SMART GAS Monfalcone, Italia

Distribuzione GNL in Regione Friuli-Venezia Giulia

Valutazione dell'impatto paesaggistico e fotoinserimenti

Doc. No. P0030812-1-H27 Rev. 0 - Febbraio 2023

La fotosimulazione rappresenta la torcia nella situazione ordinaria, caratterizzata dall'assenza di fiamma.

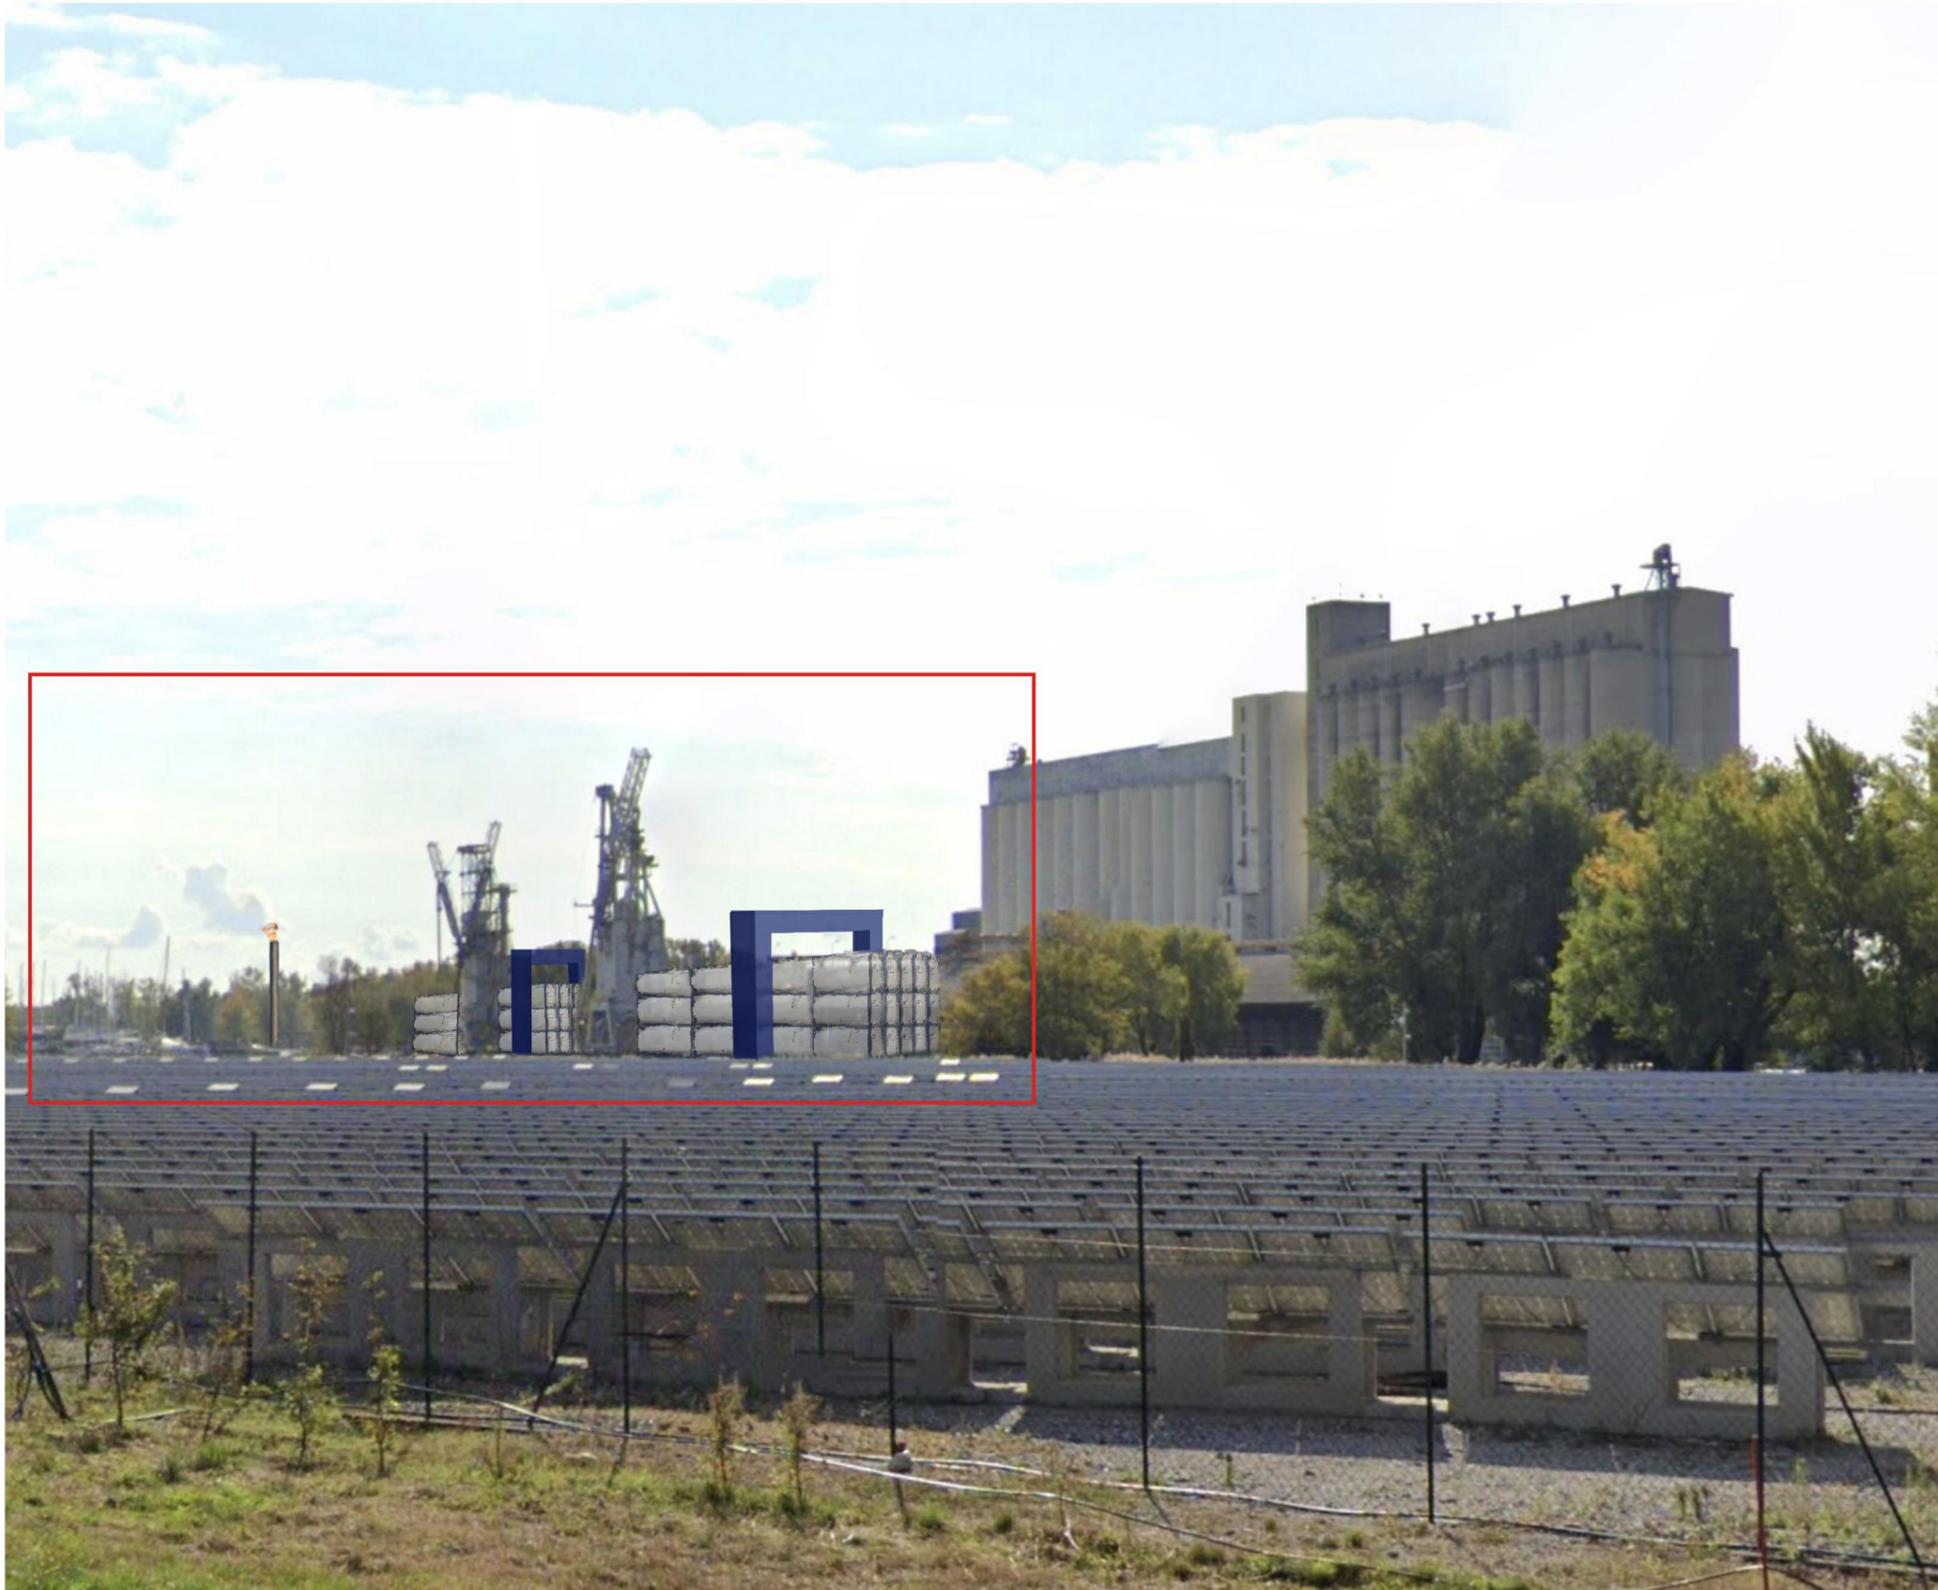
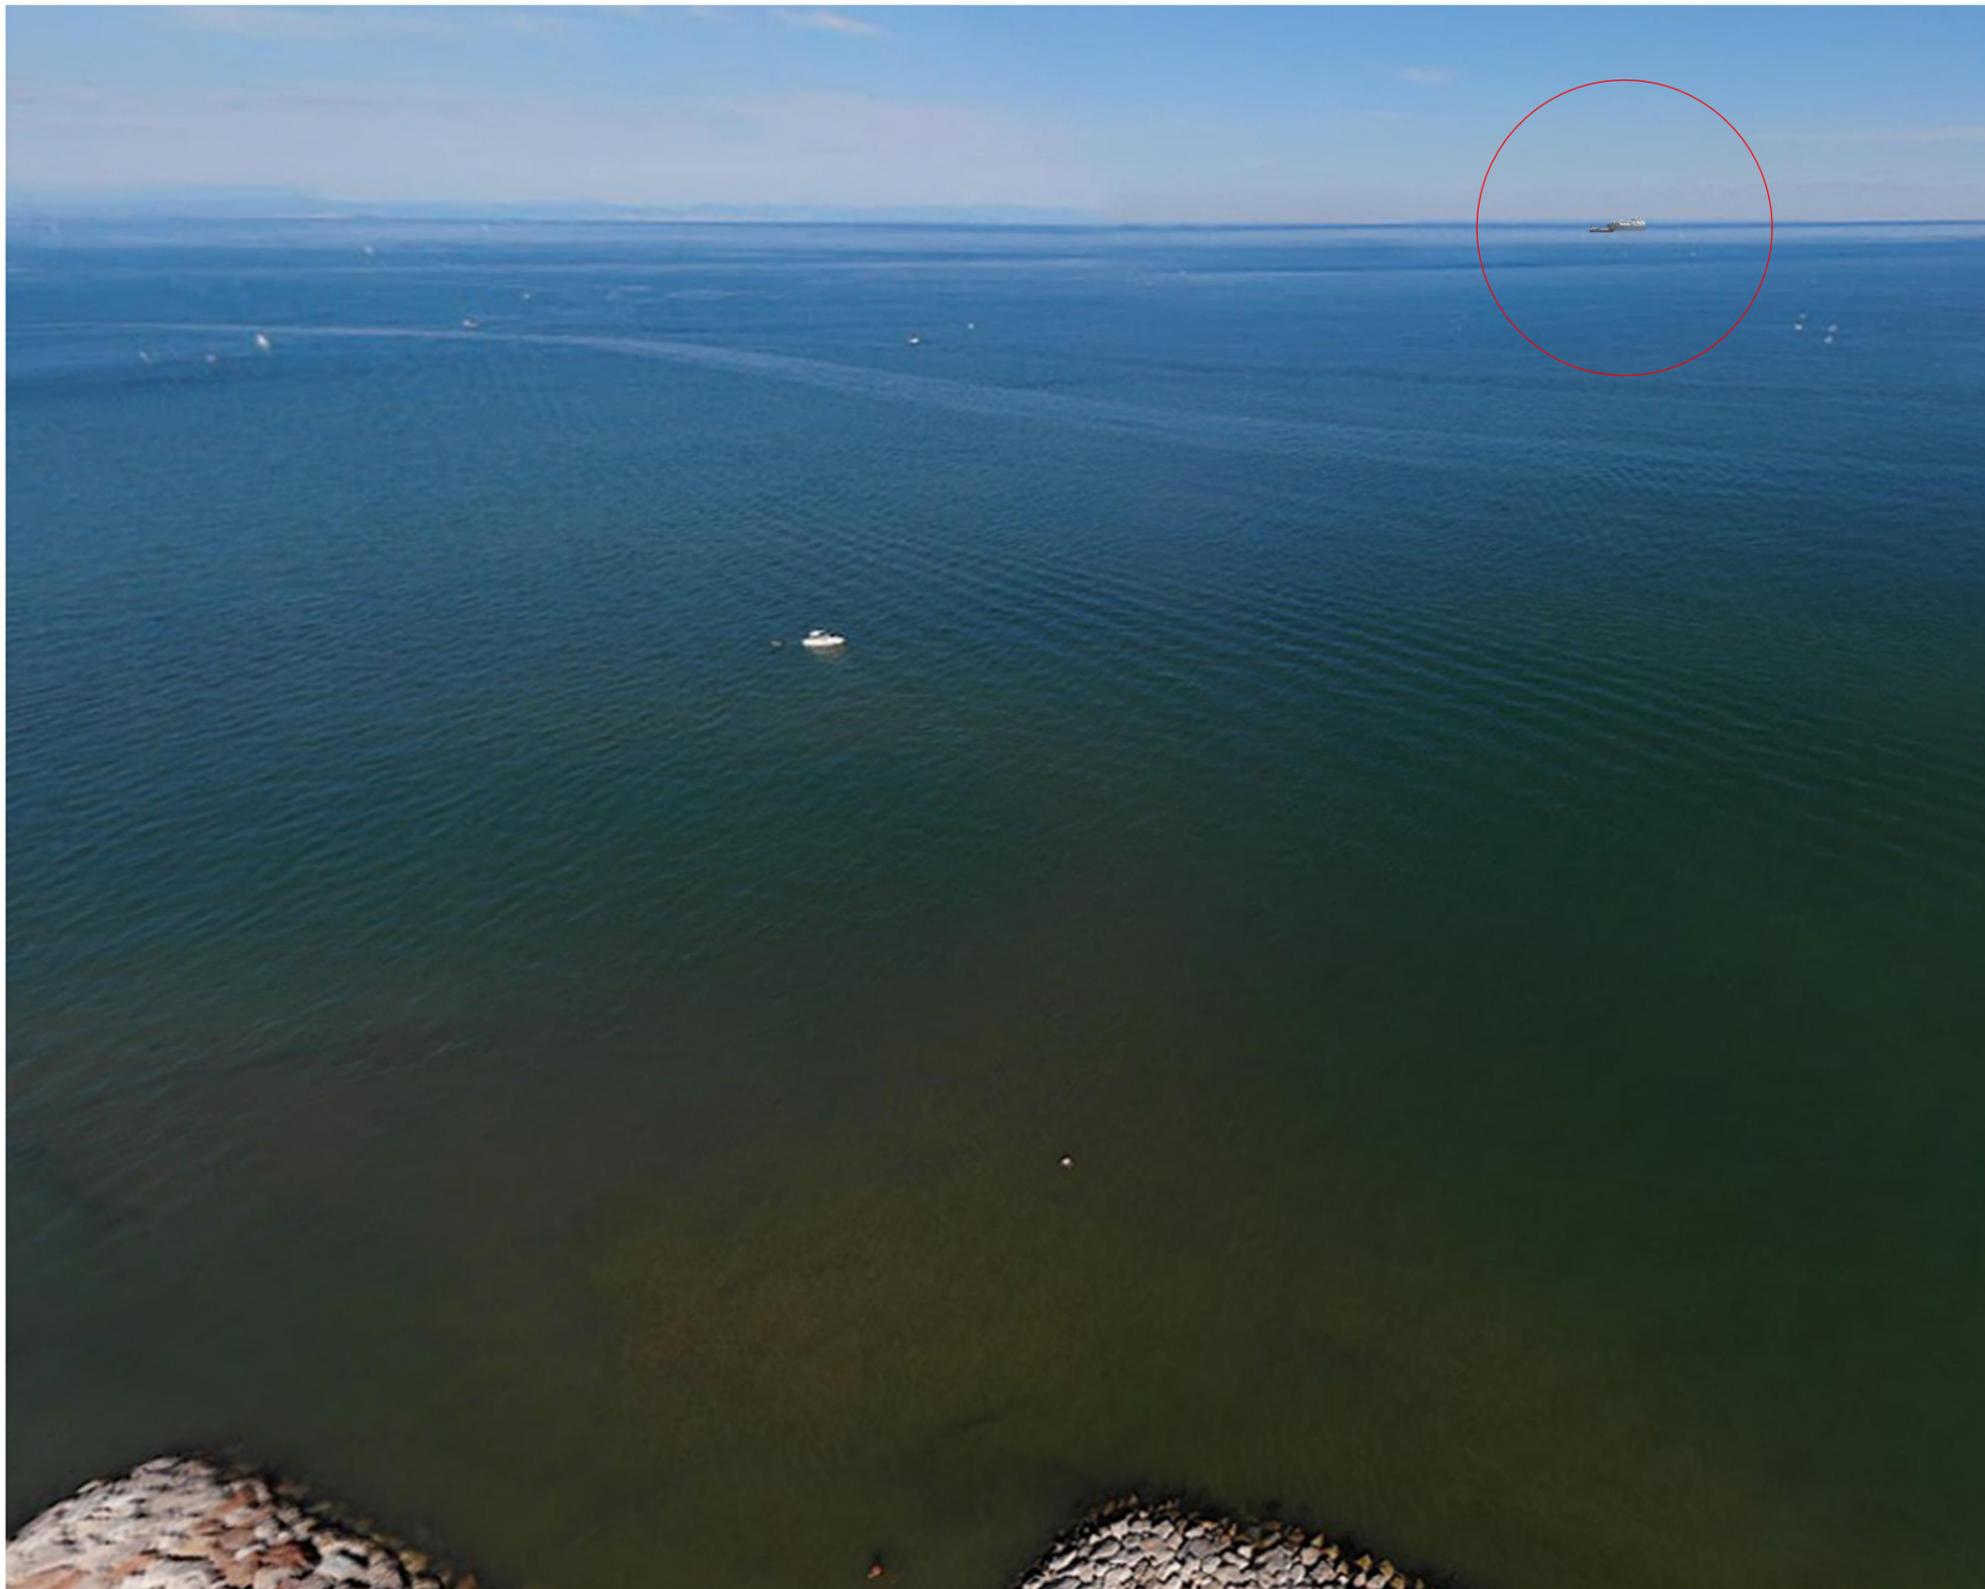
Si rileva che nei fotoinserimenti elaborati non viene simulata la presenza della struttura della torcia, alta 35 metri, che andrebbe inserita sia nella configurazione accesa che nella configurazione "non attiva", ma con fiamma pilota accesa al fine di comprendere l'impatto paesaggistico nella sua completezza."

Al fine di rispondere all'osservazione, si è proceduto ad un **aggiornamento delle fotosimulazioni con l'inserimento della torcia**, prevista all'estremità meridionale del molo.

Le immagini aggiornate riportano quindi la torcia sia nella situazione ordinaria, caratterizzata dall'assenza di una fiamma in sommità, sia in situazione emergenziale. In quest'ultimo caso, la torcia presenta una fiamma: tuttavia, va tenuto presente che questa condizione è legata a momenti di emergenza, quindi sporadici e di durata limitata. **Normalmente e per la maggior parte del tempo, la torcia, di fatto, non presenta fiamme all'estremità.**

La fotosimulazione rappresenta la torcia nella situazione ordinaria, caratterizzata dall'assenza di fiamma.

La fotosimulazione rappresenta la torcia in situazione emergenziale: in questo solo caso si percepisce la presenza di una fiamma. Si tratta tuttavia di una condizione legata a casi di emergenza e di durata limitata.
